# 泊発電所 3号炉 耐津波設計方針について

## (津波防護対策に係る指摘事項回答)

令和5年3月30日  
北海道電力株式会社

## 2. 審査会合指摘事項に対する回答（指摘事項 220929-07）（1/2）

図3 3号炉取水ピットスクリーン室防水壁構造概要図

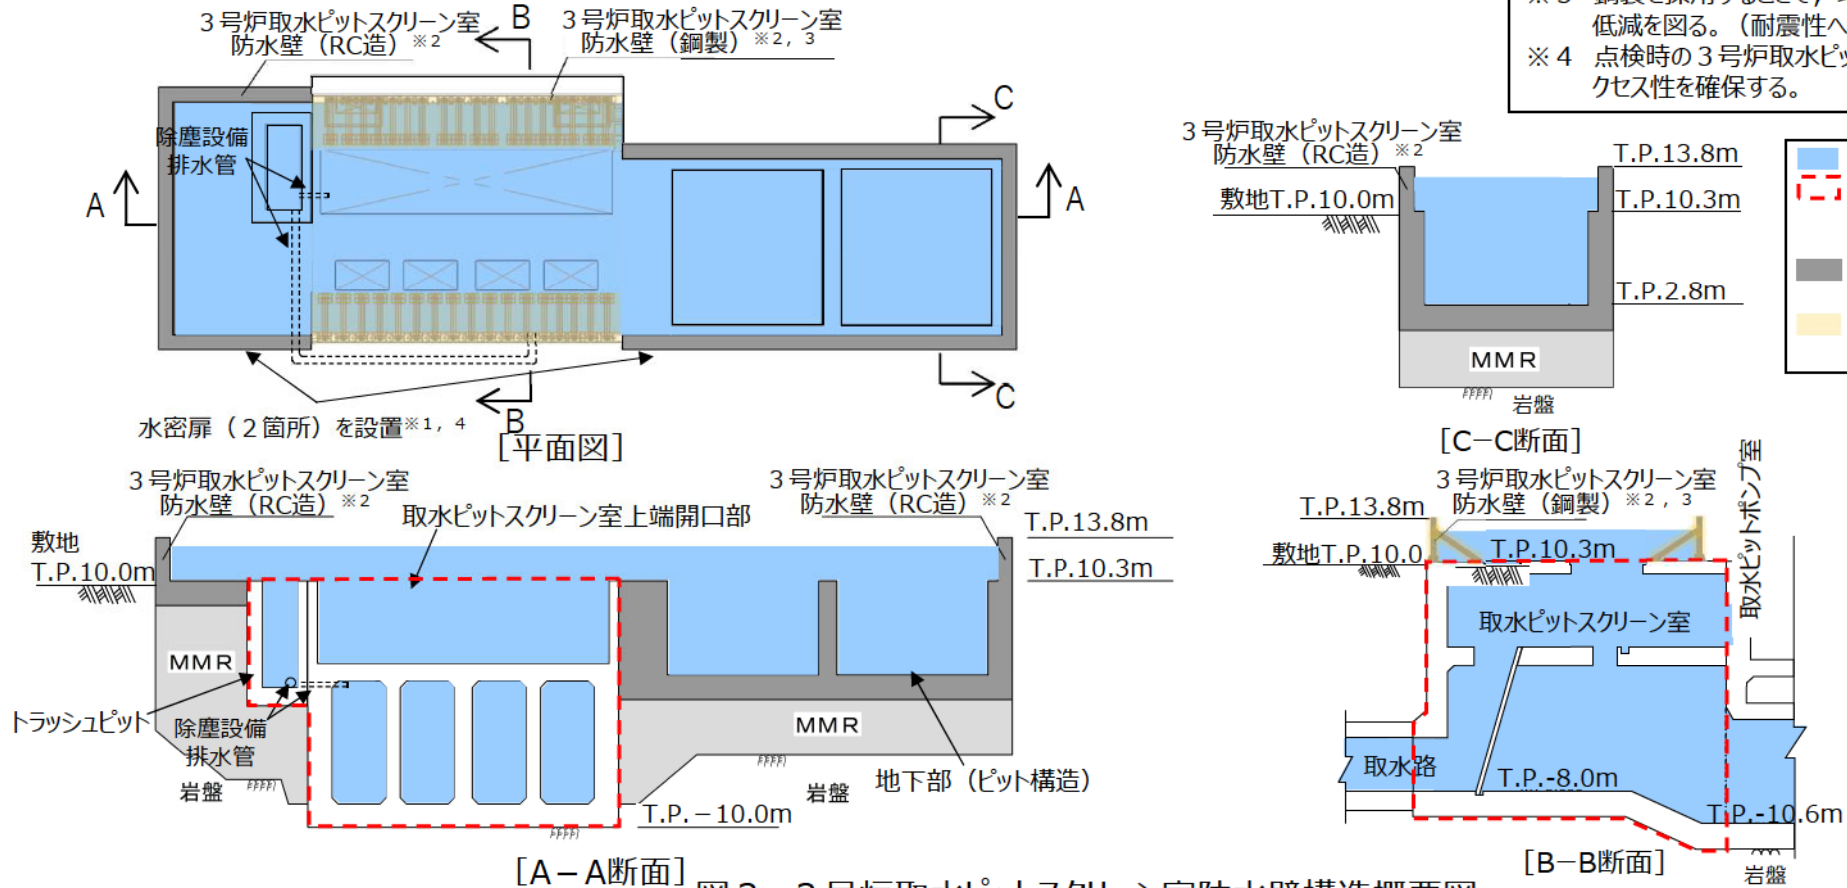
防潮堤を除く津波防護対策（例えば、流路縮小工、原子炉補機冷却海水放水路内へのコンクリート充填及び配管敷設、既設立坑の上部開口部のコンクリートによる閉塞等）が既設の施設の機能に与える悪影響について、既設の施設が本来有する機能を明確にした上で説明すること。

対象となる 既設の施設	既設の施設の機能に与える影響の有無 (施設管理に与える影響)	影響への対応方針
3号炉取水ピットスクリーン室	<ul style="list-style-type: none"> <li>■ 3号炉取水ピットスクリーン室上端開口部の周りには3号炉建設時より除塵装置のメンテナンスに使用する常設橋型クレーンを設置していた<sup>※1</sup>が、常設橋型クレーンの耐震性はCクラスのため、耐震Sクラスである3号炉取水ピットスクリーン室防水壁に対し、当該クレーンの地震等による倒壊により、波及的影響を及ぼす可能性がある。  <sup>※1</sup> 建設時に設置した常設橋型クレーンは波及的影響防止の観点から既に撤去済みであり、3号炉取水ピットスクリーン室防水壁の設置スペースを確保する観点でもSs耐震性を確保した常設橋型クレーンは再構築しない方針としている。</li> <li>■ 上記の通り、3号炉取水ピットスクリーン室防水壁に対する波及影響防止の観点から常設橋型クレーンを撤去し再構築しない方針としたことにより、<b>現行の除塵装置のメンテナンス運用に対して影響<sup>※2</sup>を及ぼすこととなるため</b>、常設橋型クレーンを使用しない新たなメンテナンス手法について対応していく必要がある。  <sup>※2</sup> 具体的な影響としては、常設橋型クレーンが使用できない状況においては、既設除塵装置のうち長尺、重量物の引き上げができなくなる。</li> <li>■ 3号炉取水ピットスクリーン室上端開口部の周囲を3号炉取水ピットスクリーン室防水壁で囲うため、除塵装置の点検のための3号炉取水ピットスクリーン室へのアクセス性に<b>影響がある。</b></li> </ul>	<ul style="list-style-type: none"> <li>■ 常設橋型クレーンを使用せず現行とおり除塵装置のメンテナンスを達成するため、以下に記載する<b>設備改造及びメンテナンス運用を成立させる<sup>※3</sup>ことで、メンテナンスに対する影響を回避する。</b>  <sup>※3</sup> 対応方針の詳細については今後設置許可の審査においてご説明するが改造及び運用について成立性があることは確認済である。                      (具体的な対応方針)                     <ul style="list-style-type: none"> <li>・除塵装置のうち、長尺、重量物は分割吊り上げ可能な構造とすることで、車輻型の仮設小型クレーンでの吊上げを達成する。</li> <li>・車輻型の仮設小型クレーンは、除塵装置のメンテナンス時に3号炉取水ピットスクリーン室防水壁内に入域し作業を行うこととし、地震によるクレーンのブームの折損及び転倒を考慮した場合にも3号炉取水ピットスクリーン室防水壁に干渉しない位置での作業となるよう配置する。</li> </ul> </li> <li>■ 3号炉取水ピットスクリーン室防水壁内への<b>アクセスが可能となるよう水密扉を設置することで、影響を与えない。</b></li> </ul>

- 3号炉取水ピットスクリーン室防水壁は、3号炉取水ピットスクリーン室上端開口部の周囲に設置する鋼製及びRC造の構造物であり、地下部も含めた防水壁構造（ピット方式）である。
- また、3号炉取水ピットスクリーン室防水壁には、人及び車輛がアクセス可能となるよう水密扉を設置する。

- ※1 水密扉の仕様・設置位置については検討中である。
- ※2 3号炉取水ピットスクリーン室防水壁の基本構造に変更はないが、入力津波の解析結果により、貯留容積等は今後変更となる可能性がある。
- ※3 鋼製を採用することで、取水ピットスクリーン室への荷重低減を図る。（耐震性への影響考慮）
- ※4 点検時の3号炉取水ピットスクリーン室防水壁内へのアクセス性を確保する。

図6 流路縮小工施工後の水位及び排水経路

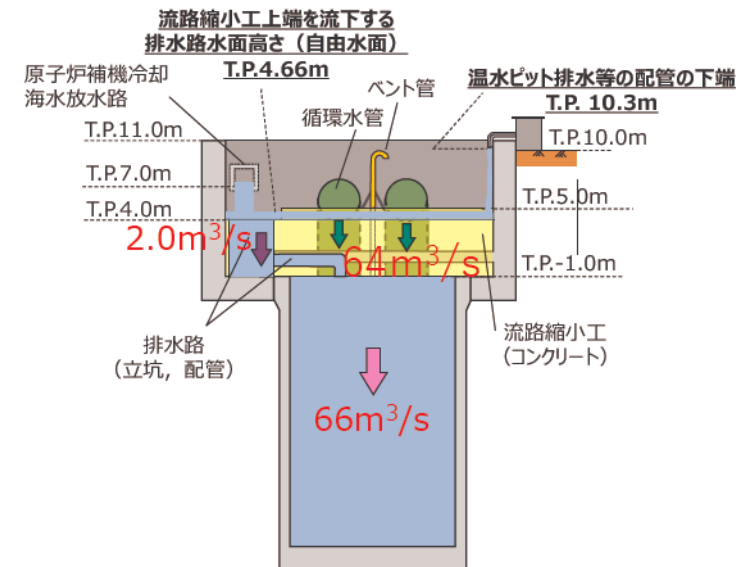
下記の評価高さに対し、②で示した流路縮小工設置後の水位は十分に低いことから、既設の機能に与える影響はないと評価した。

流路縮小工	放水ピットの自由水面の水位※3
設置前	T.P. 3.66m
設置後	T.P. 4.66m

放水ピット上端高さ	原子炉補機冷却海水放水路下端高さ	温水ピット排水等の配管下端高さ
T.P. 11.0m	T.P. 7.0m	T.P. 10.3m

図12 流路縮小工施工後の循環水系統の水張・初期通水時の空気抜き箇所

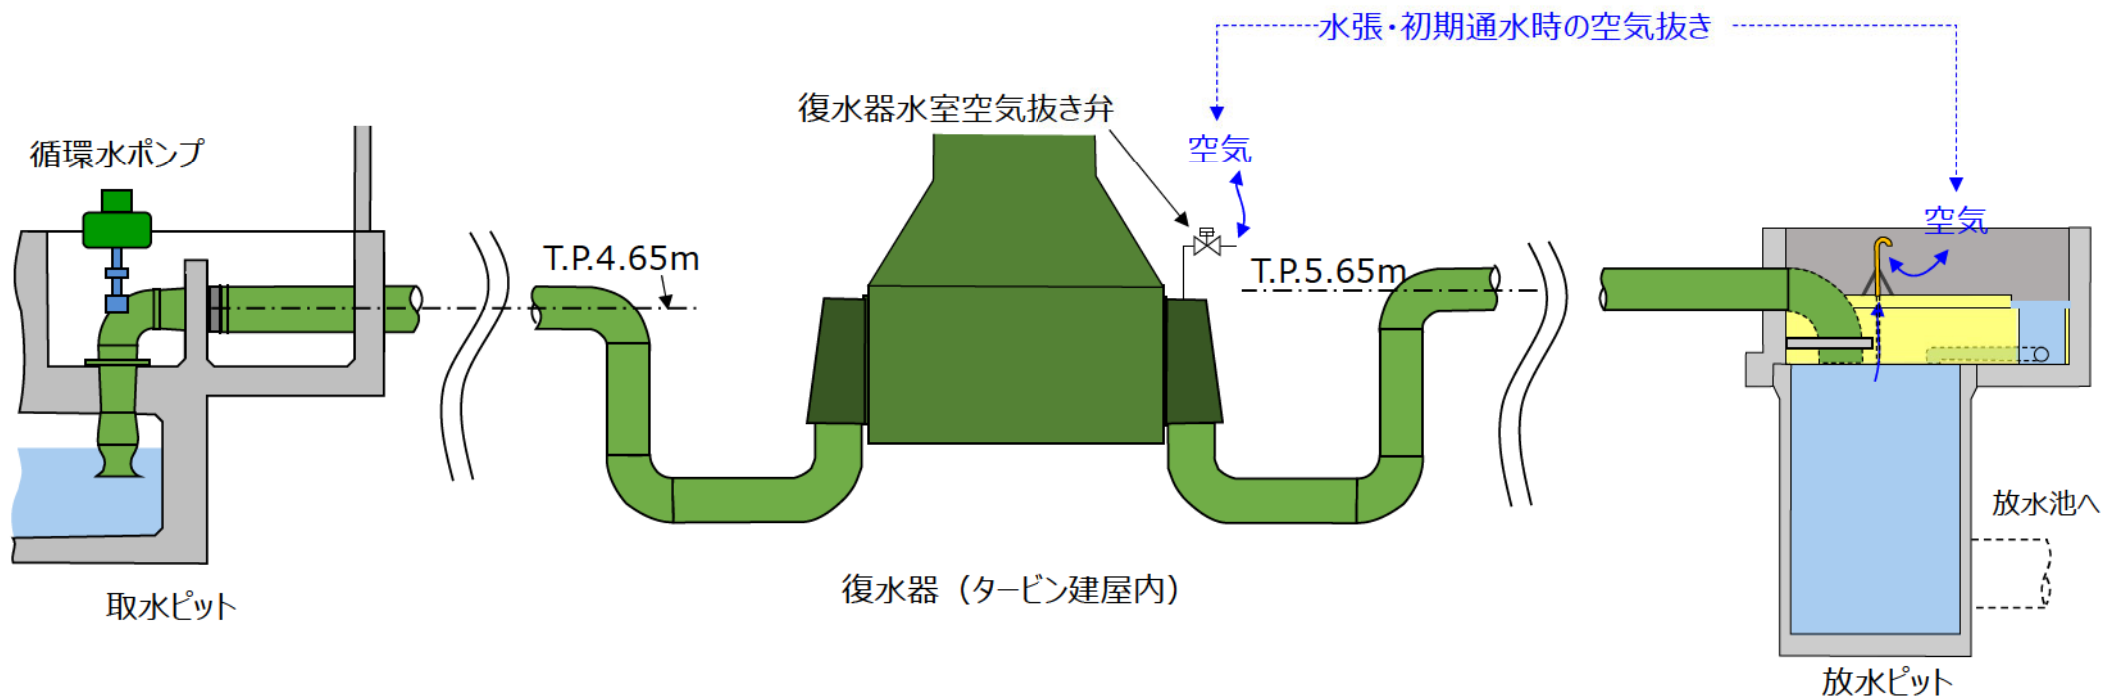
- 流路縮小工を設置することにより、これまで循環水系統の水張・初期通水時に放水ピットの自由水面から放出されていた空気の移動が制限されることから、流路縮小工には循環水管近傍に空気抜き用のベント管を設置する。流路縮小工設置後は、水張時に復水器水室出口空気抜き弁から排出しきれずに海水とともに放水ピットへ持ち込まれた一部の空気は、ベント管を通して排出される。

図14 3号炉放水ピット流路縮小工設置後の施設管理

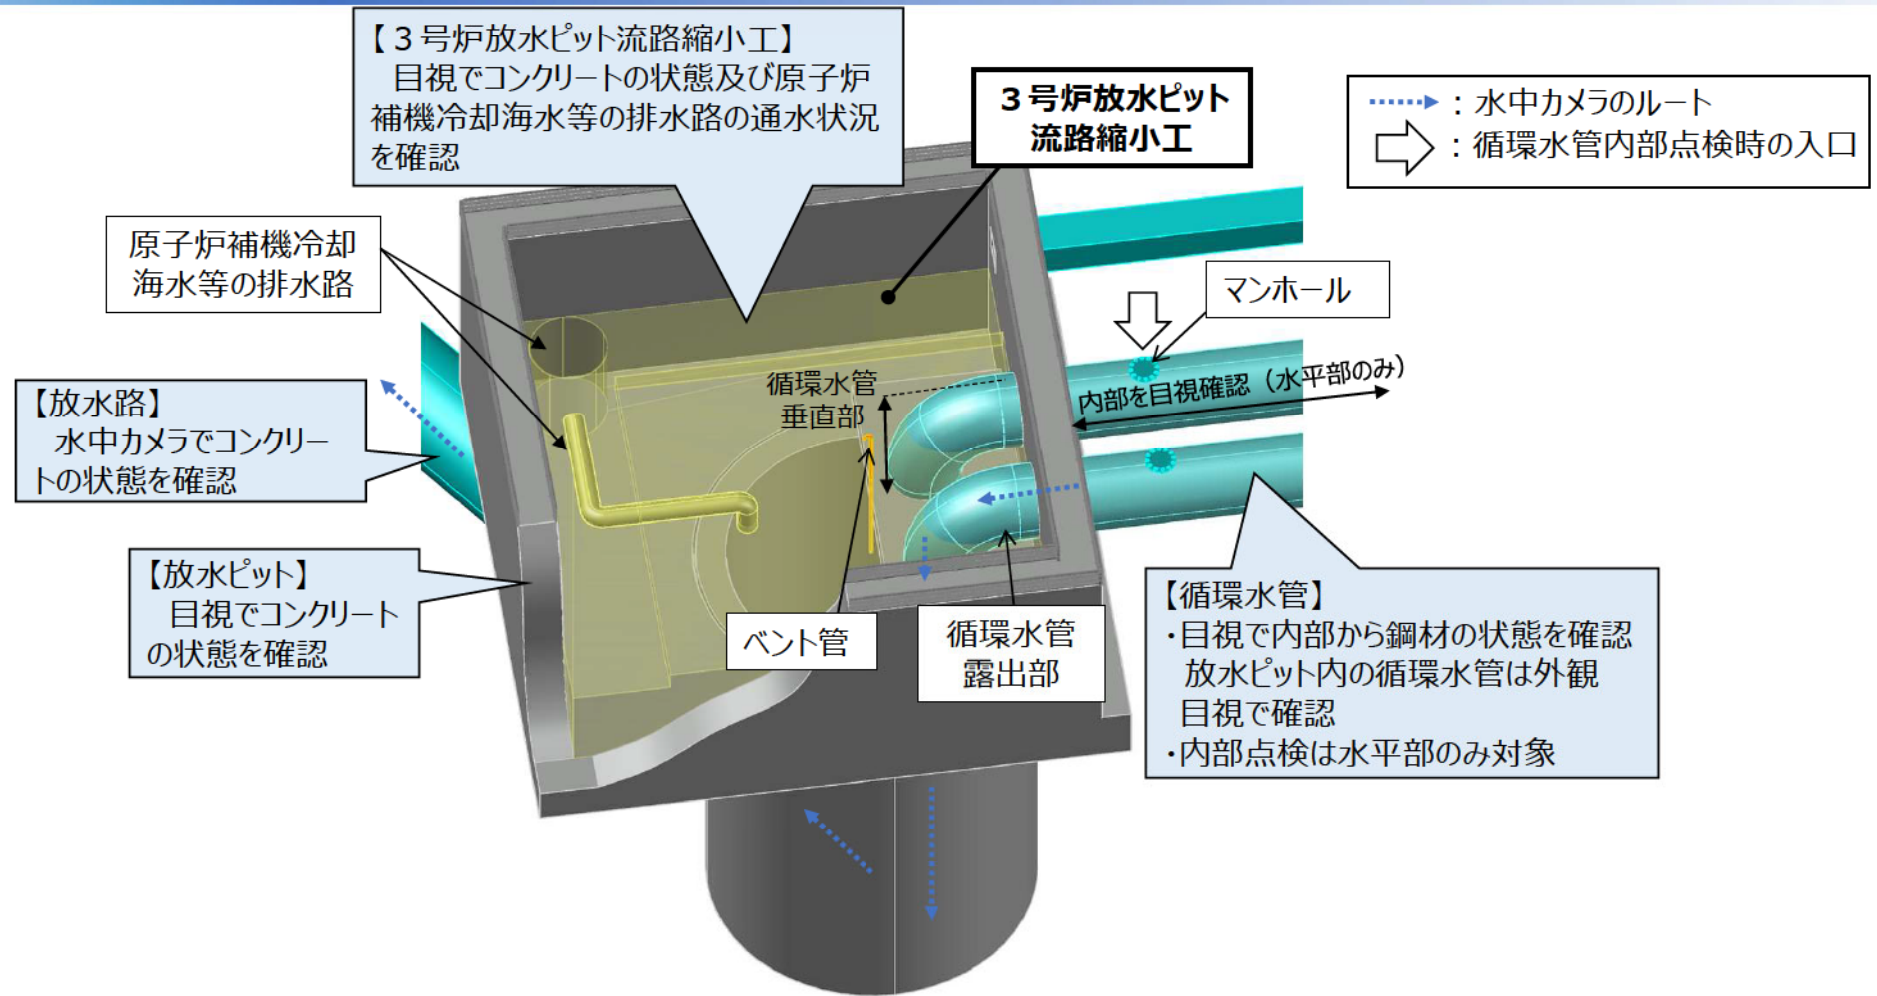
対象となる 既設の施設	既設の施設の機能に与える影響の有無 (施設管理に与える影響)	影響への対応方針
3号炉放水設備 ・放水ピット上部工	<ul style="list-style-type: none"> <li>■ 3号炉放水ピット上部工はコンクリート構造物であり、コンクリートの劣化モードとして、中性化及び塩害等が挙げられるため、目視でコンクリート表面のひび割れ、剥離等の状態を定期的を確認している。</li> <li>■ 3号炉放水ピット流路縮小工の設置により、放水ピット上部工の内壁の一部がコンクリートで覆われ、気中に露出しなくなることから、外観目視点検の範囲が変更となり、<b>影響がある。</b></li> </ul>	<ul style="list-style-type: none"> <li>■ 放水ピット上部工の流路縮小工設置面は、コンクリートで覆われることから、目視可能な範囲と比較して中性化及び塩害等の劣化は進行しにくいいため、目視可能範囲の外観目視点検結果に基づき、放水ピット上部工全体の健全性の評価を行うことで施設管理を行うことができる。</li> </ul>
3号炉放水設備 ・放水路（放水ピット立坑含む）	<ul style="list-style-type: none"> <li>■ 放水ピット立坑及び放水路はコンクリート構造物であり、放水ピットから水中カメラを入れ、コンクリートの状態を定期的を確認している。</li> <li>■ 3号炉放水ピット流路縮小工の設置により、水中カメラを挿入する箇所を変更する必要があり、<b>影響がある。</b></li> </ul>	<ul style="list-style-type: none"> <li>■ 水中カメラを挿入する箇所を循環水管に変更することで、現行の確認範囲に変更はなく、従来通りの施設管理を行うことができる。</li> </ul>
3号炉循環水系統 (循環水管)	<ul style="list-style-type: none"> <li>■ 循環水管は鋼構造物であり、劣化モードは、内面及び外面の塗膜の剥離等で海水と接触した場合の腐食等が挙げられるが、建屋外に設置する範囲は基本的に埋設されており、自然環境の影響を受けにくいことから、内面の劣化が支配的であり循環水管の内部から目視による鋼材の状態確認や管厚、変位及び防食装置の測定を定期的に行っている。</li> <li>■ 放水ピット内の循環水管は、気中環境にあり自然環境による影響を受けることから、上記の内部点検に加えて外面の劣化を外観目視点検により確認している。</li> <li>■ 3号炉放水ピット流路縮小工設置により、放水ピット内の循環水管の一部が、コンクリートで覆われることから、外観目視点検の範囲が変更となり、<b>影響がある。</b></li> </ul>	<ul style="list-style-type: none"> <li>■ 循環水管の内部点検は、流路縮小工設置後も現行実施範囲から変更することなく対応可能である。</li> <li>■ 放水ピット内の循環水管の一部コンクリートで覆われる範囲は、自然環境による影響を受けにくいいため、内面の劣化が支配的であり、既設の埋設範囲と同様に内部点検の結果から健全性の評価を行うことで施設管理を行うことができる。</li> </ul>

対象	設置前の施設管理方法 (現状)	設置後の施設管理方針
放水ピット上部工	<ul style="list-style-type: none"> <li>➤ 外観目視点検 内容：コンクリートの状態及び周辺地盤の確認。</li> </ul>	<ul style="list-style-type: none"> <li>➤ 外観目視点検 内容：設置前と同様 流路縮小工設置面は、外観目視可能な範囲の点検結果を踏まえ評価</li> </ul>
循環水管	<ul style="list-style-type: none"> <li>➤ 内部点検 内容：目視による鋼材の状態確認，管厚，変位及び防食装置の測定。</li> <li>➤ 外観目視点検 内容：鋼材の状態及び周辺地盤の確認。</li> </ul>	<ul style="list-style-type: none"> <li>➤ 内部点検 内容：設置前と同様</li> <li>➤ 外観目視点検 内容：放水ピット内の露出部のうち一部コンクリートで覆われる範囲は，内部点検結果を踏まえ評価</li> </ul>
放水路 (放水ピット立坑含む)	<ul style="list-style-type: none"> <li>➤ 水中カメラによる確認 内容：放水ピット立坑及び放水路のコンクリートの状態を確認</li> </ul>	<ul style="list-style-type: none"> <li>➤ 水中カメラによる確認 内容：設置前と同様 水中カメラを挿入する箇所は，放水ピットから循環水管に変更</li> </ul>
3号炉放水ピット流路縮小工	—	<ul style="list-style-type: none"> <li>➤ 外観目視点検 内容：コンクリート，原子炉補機冷却海水等の排水路の通水状況を確認。詳細は今後検討を行う。</li> </ul>
